LRMH - COMMUNS OUEST

AVANT-PROJET (AVP) - ADDITIF

Restauration et redéploiement du Laboratoire de Recherche des Monuments Historiques

LRMH – Remarques AVP – tableau de synthèse

XII-2

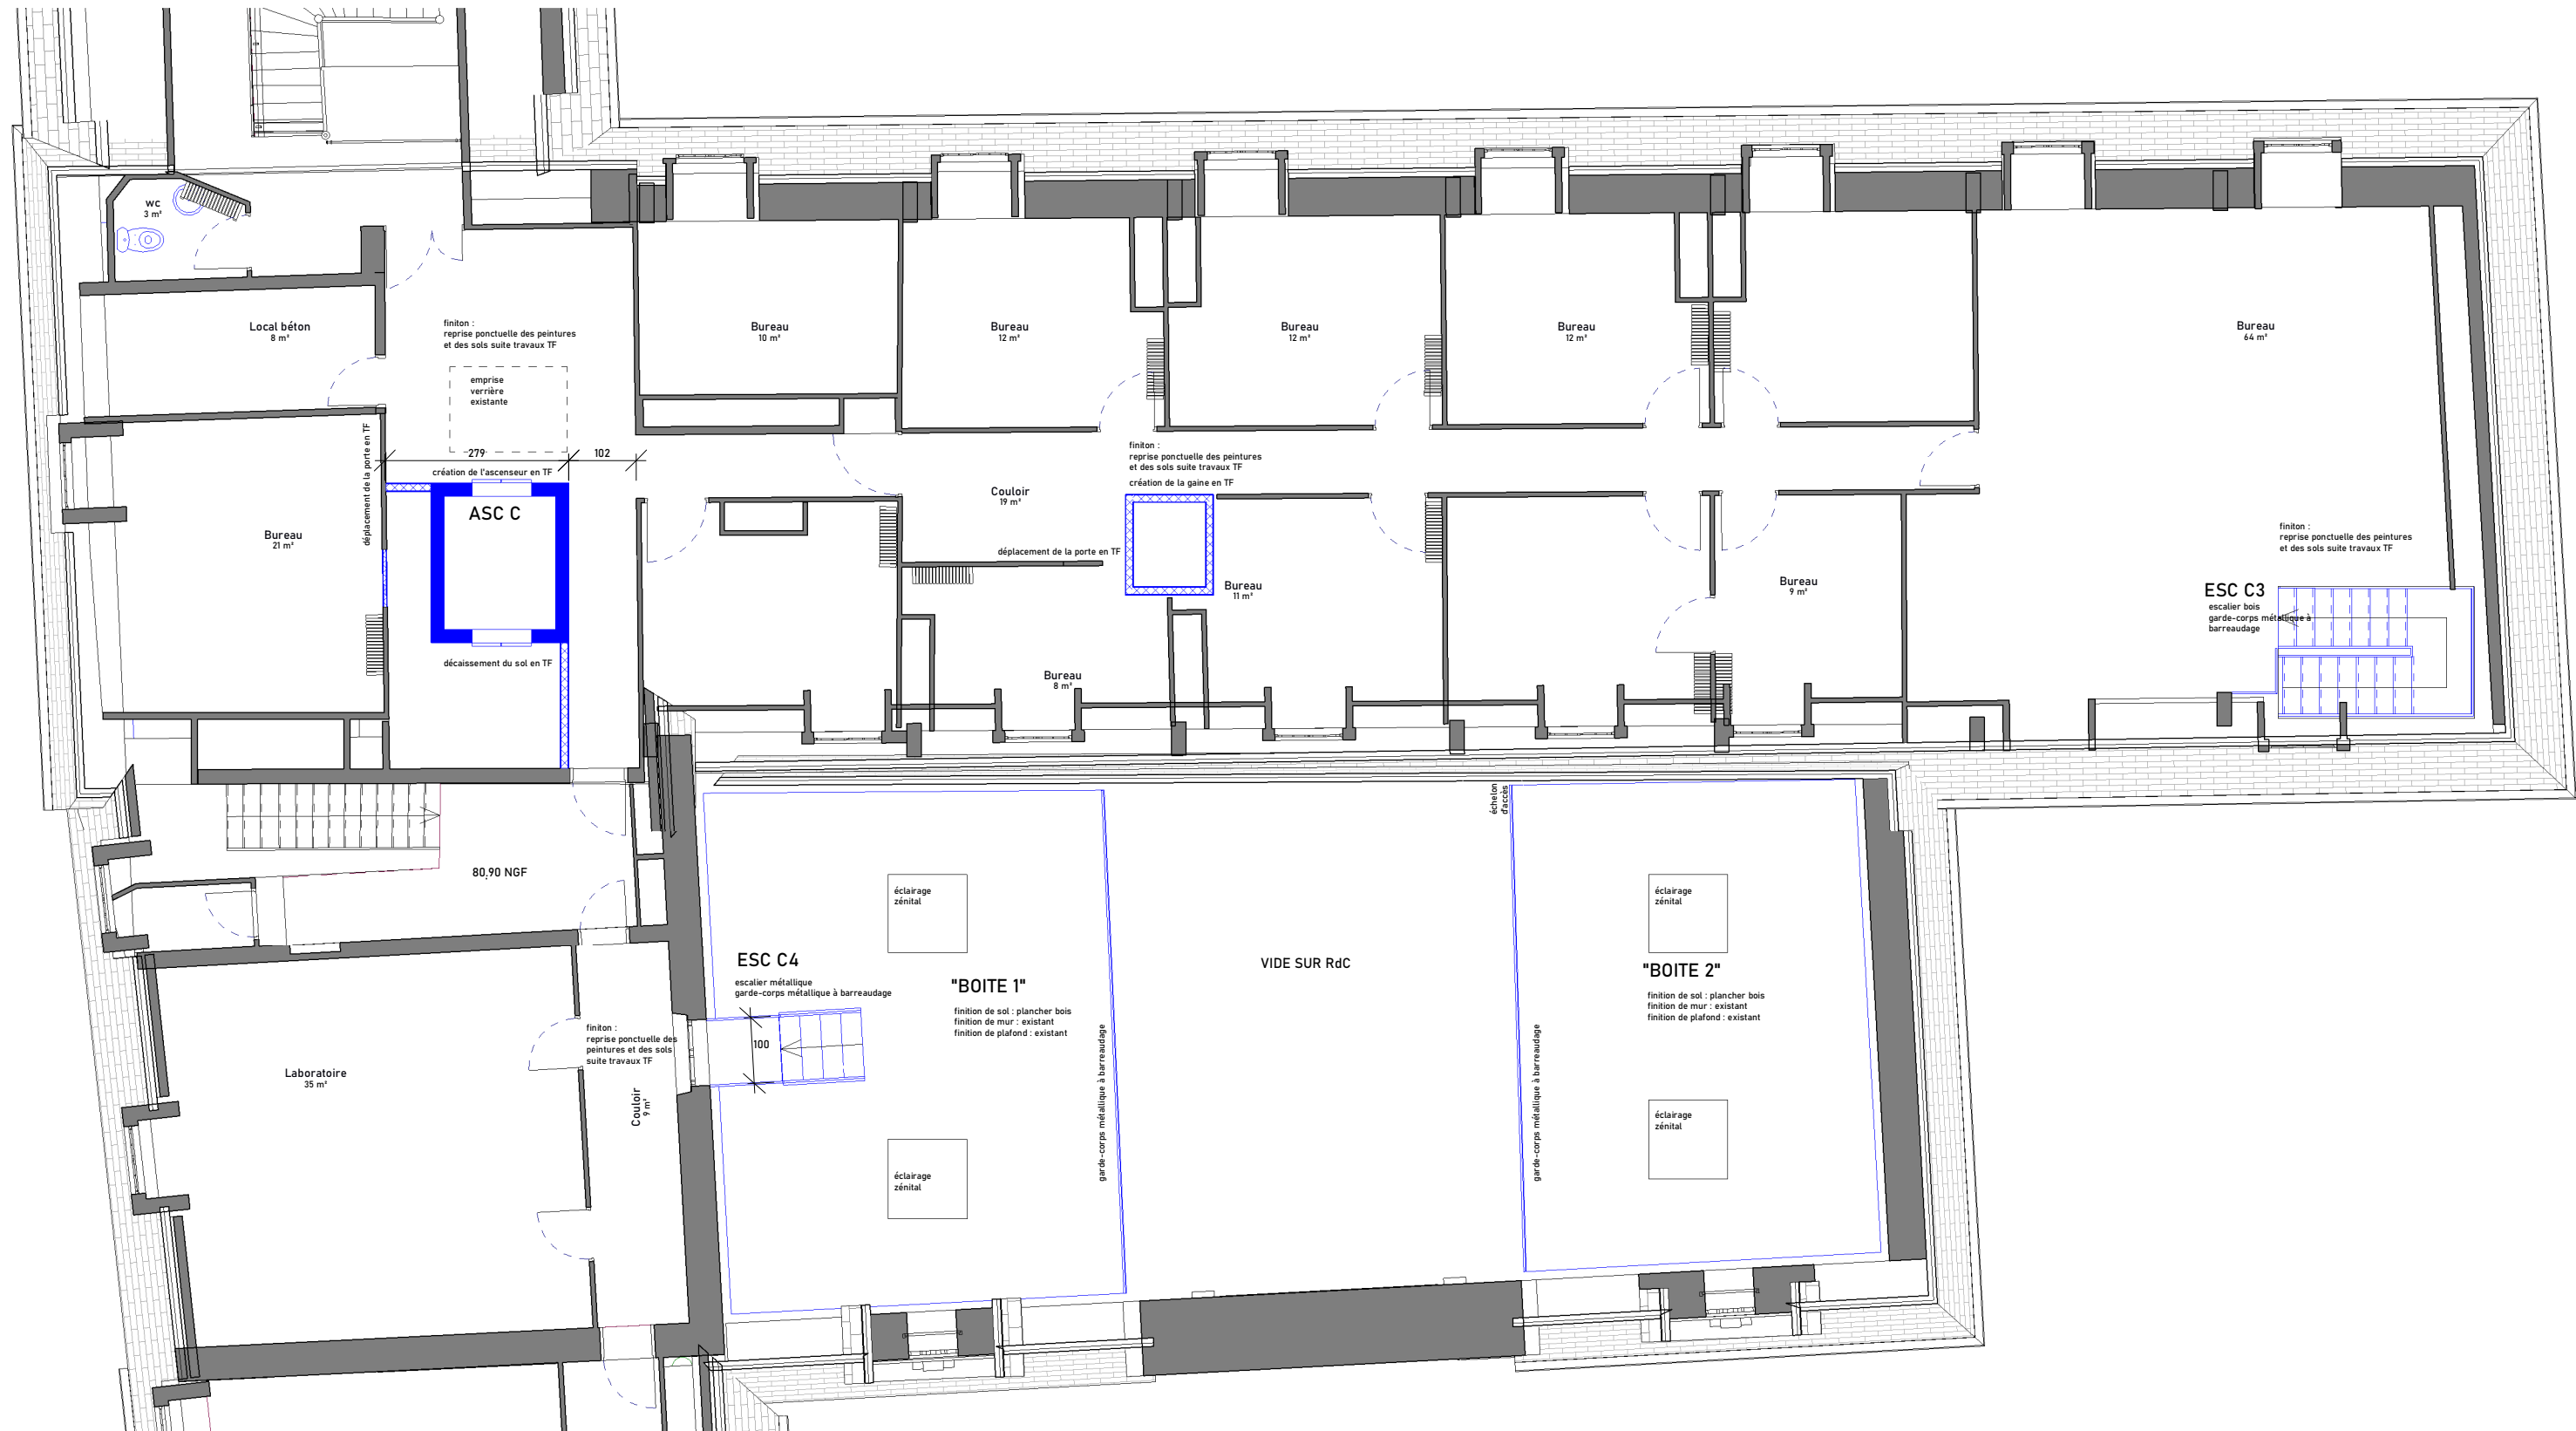
BATIMENT C	
Bâtiment C – R+2	
ASC C : Prévoir arrêt ascenseur au R+1 (étage tisanerie)	ASC C : L'arrêt au R+1 de l'ascenseur est déjà prévu Cf. plan XII-2
Bâtiment C – R+1	
Sanitaires : Rajouter lave main dans les toilettes	Sanitaires : L'espace étant contraint, les lave-mains sont à l'extérieur des sanitaires, dans le « sas »
Salle E1.14.2 : Renommer en « salle chimie »	Salle E1.14.2 : OK modifié sur les plans
Ouverture possible des fenêtres	Phase PRO : En raison de l'altimétrie du nouveau plancher les vantaux de la baie F024o seront fixe. Possibilité d'aération par création de fenestrons (transformation de carreaux en châssis ouvrants)

ELEVATIONS BÂTIMENT C - Solution 1

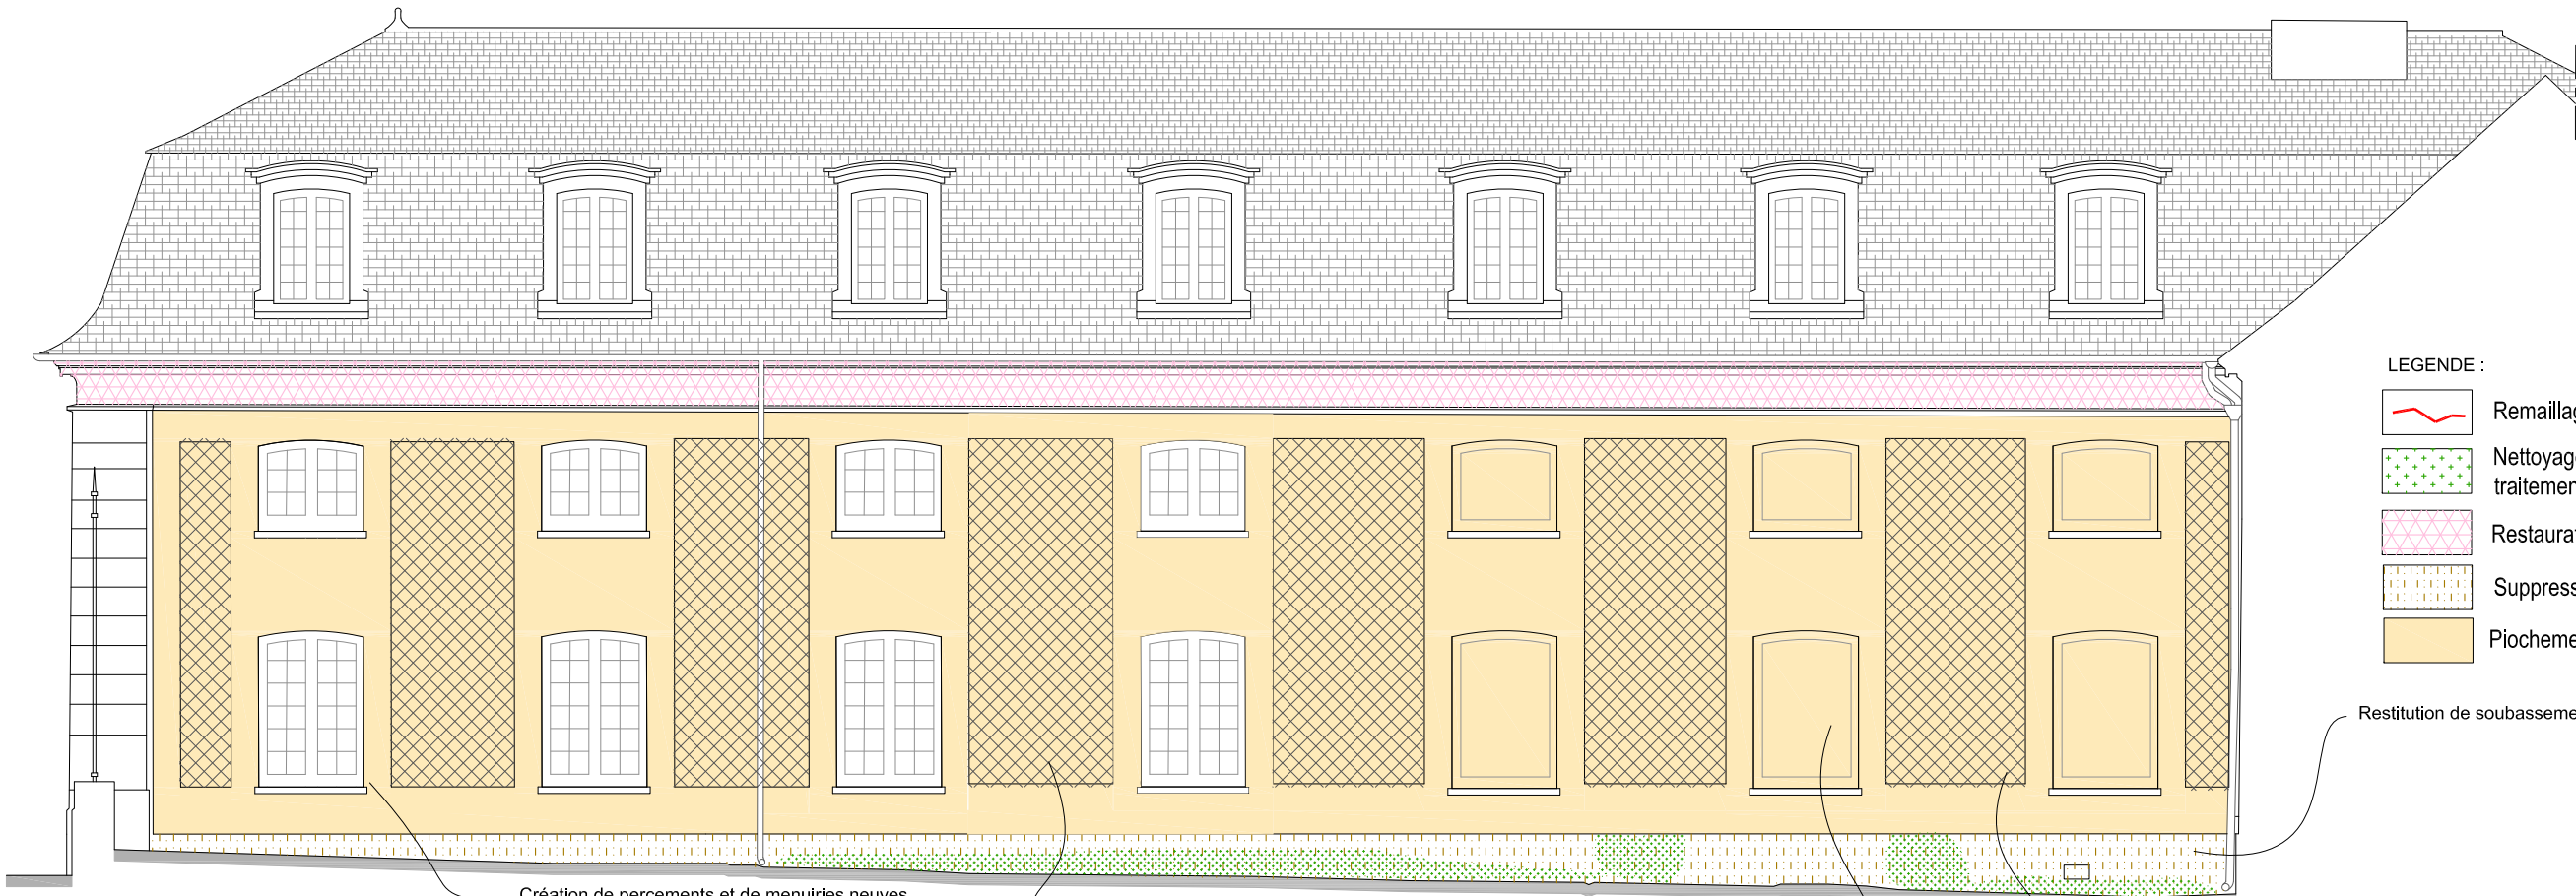
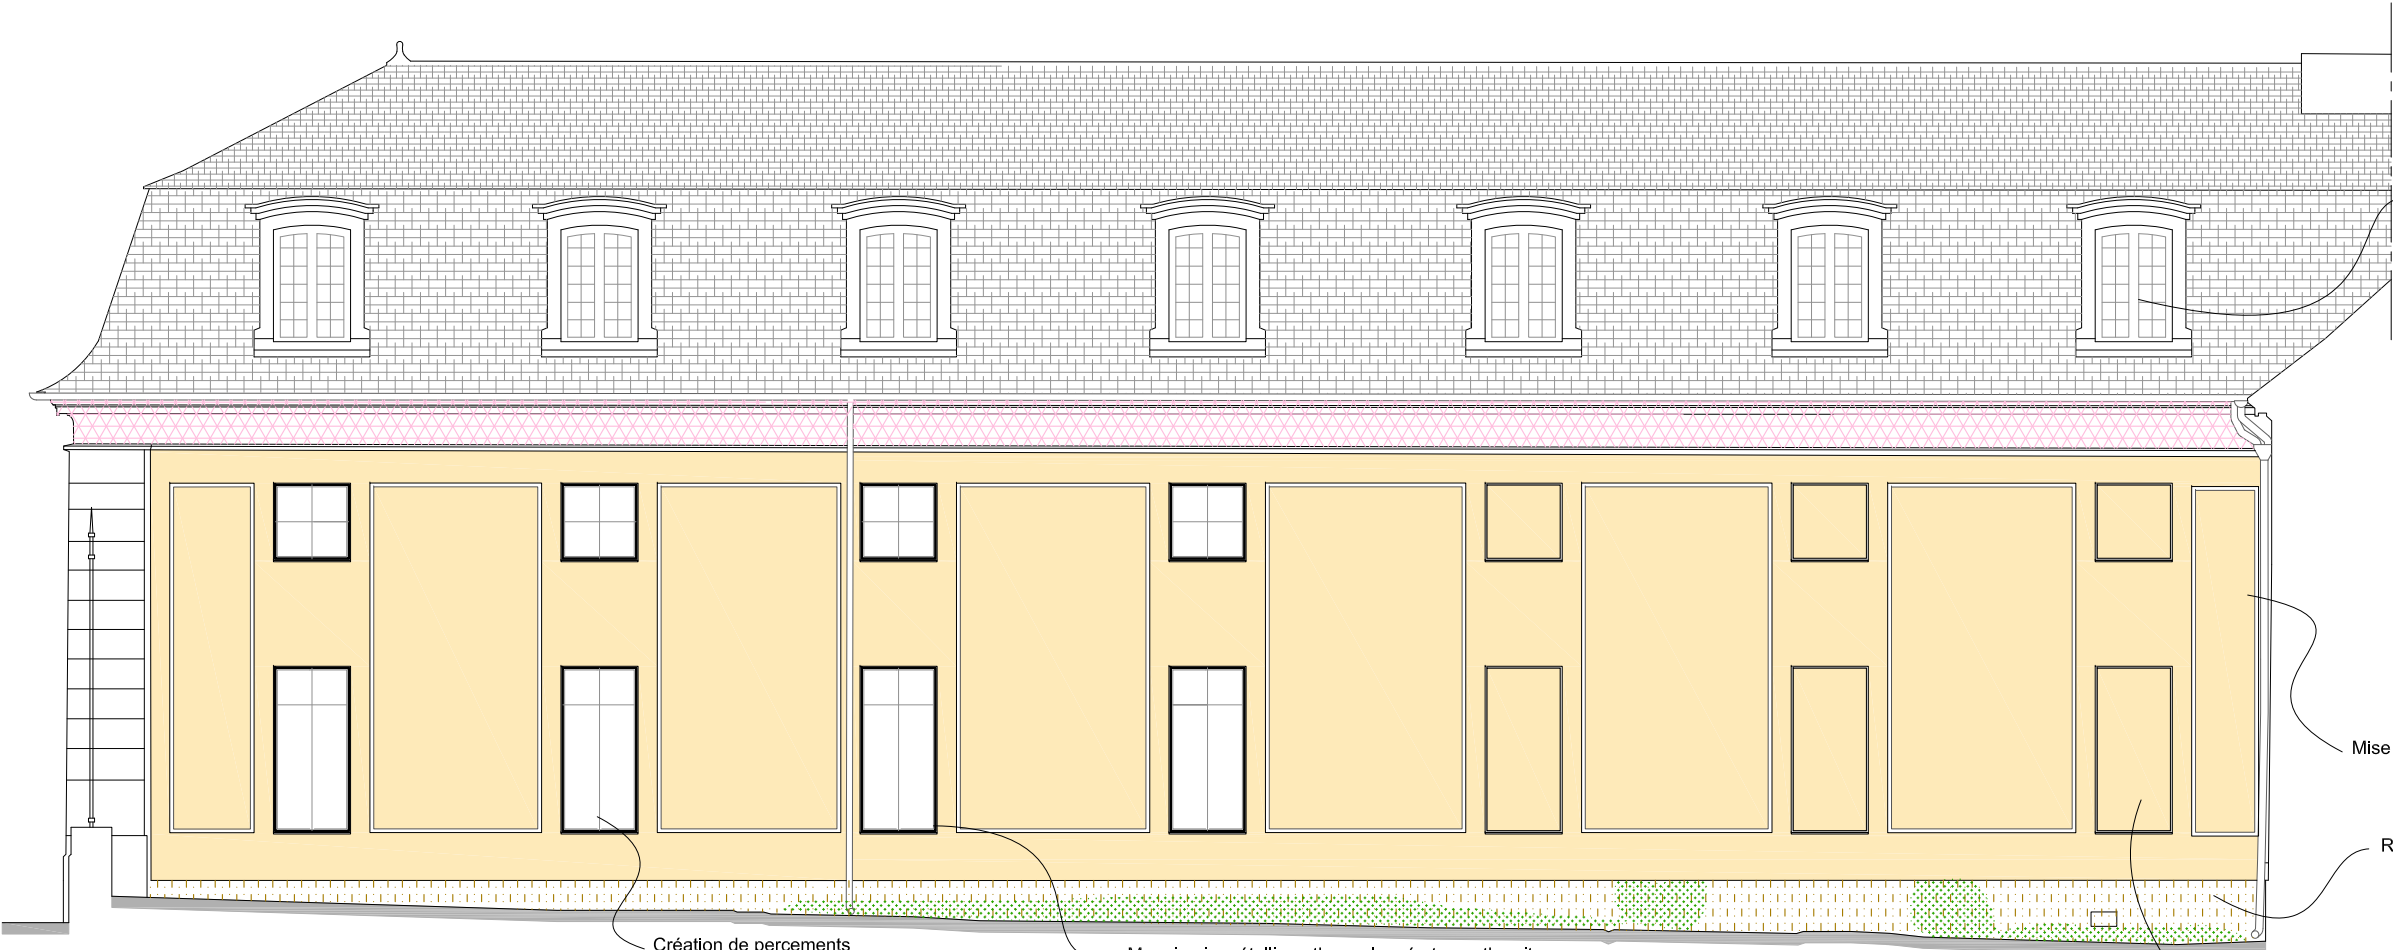
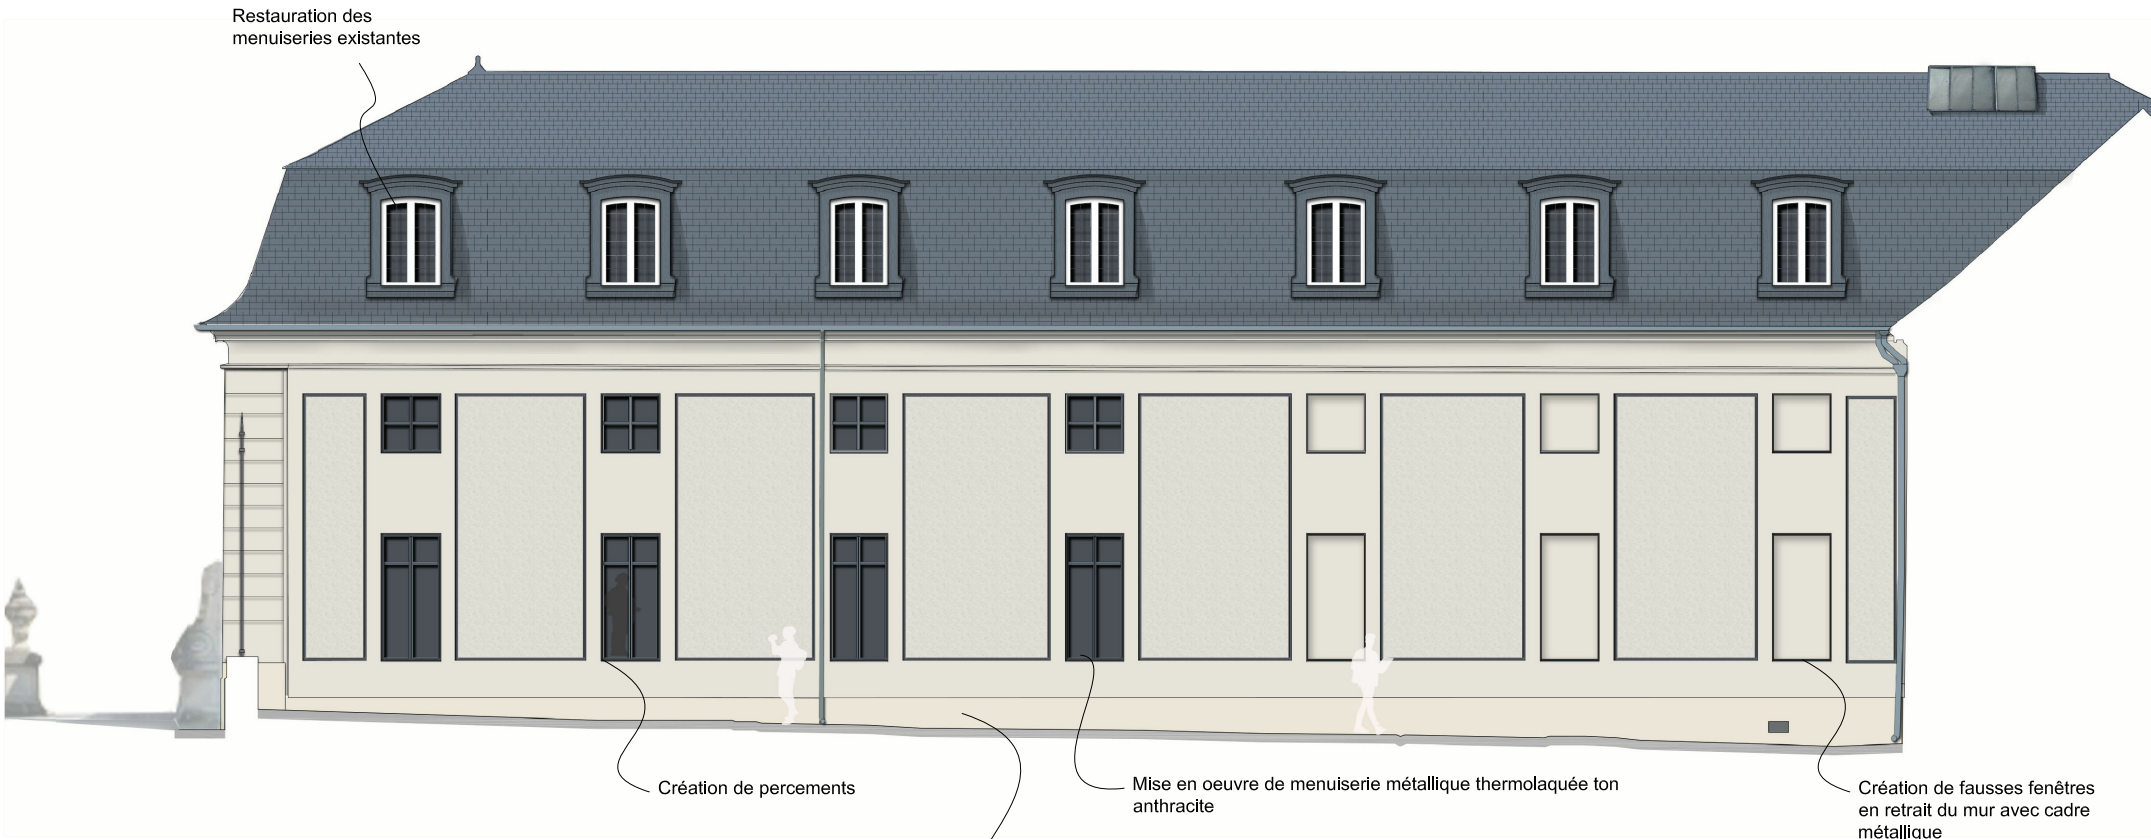
De plus, pour répondre à la demande de la Conservatrice du CMN, une seconde proposition architecturale, a également été étudiée, pour le percement de la façade nord du bâtiment C (ancienne Orangerie)

En complément du dossier remis le 3 août, la MOE a transmis des propositions de dessins pour cette façade présentant des variantes déclinées d'une façade d'orangerie traditionnelle qui, après abatage des conifères, sera en covisibilité directe du château.

Il est souhaitable, si le modèle de baie du mur Est est repris au Nord, qu'il soit traduit en une écriture contemporaine, en changeant de matériaux par exemple (métal). Cela permettrait une plus grande liberté dans le système des ouvertures et des fausses ouvertures, tout en gardant le rythme des 7 travées dictées par les lucarnes conservées en comble afin d'assumer pleinement ces percements contemporains.

Bâtiment C - Elévation nord - ETAT PROJETE - SOLUTION 1

Bâtiment C - Elévation nord - ETAT PROJETE - SOLUTION 2

Création de percements

Création de fausses fenêtres en retrait
